Turbotipp 20-02  
Transporter / PKW

## Turbolader lässt sich nicht an den Krümmer montieren

**Peugeot Boxer, Citroen Jumper / Relay, Ford**

Turbolader: 129675

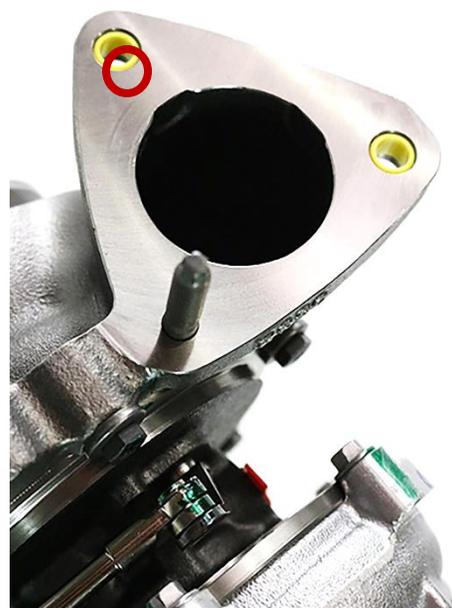
Die gelben Kunststoffeinsätze in den Bohrungen (Bild 1) dürfen nicht entfernt werden. Sie sind ein Vibrationsschutz und verhindern ein Lockern der Schraubverbindung, da der Turbo ohne Dichtung verbaut wird.

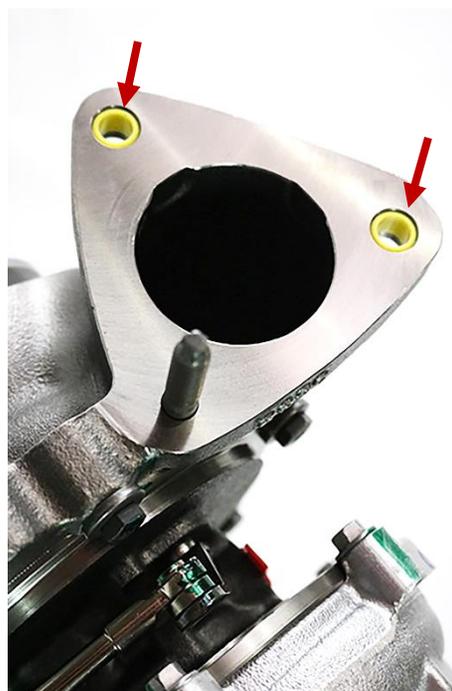
Der Turbolader mit der Ausführungsnummer 798128-0002 ist herstellereitig ersetzt wurden. Die Gründe liegen in einer konstruktiven Änderung des Abgaskrümmers. Infolgedessen musste das Lochbild der Befestigungsschrauben angepasst werden.

Der rote Ring im Bild 2 deutet die Lage der Bohrung im alten Turboladerflansch an. Somit ist eine Verwendung des alten Krümmers ausgeschlossen.

Typenschild des original verbauten Turboladers auf Übereinstimmung der Garrett Ausführungsnummer prüfen. Turbolader mit aktueller Ausführungsnummer und Abgaskrümmer OE PSA: 98 024 513 80 ersetzen.

Keine Dichtmittel verwenden!
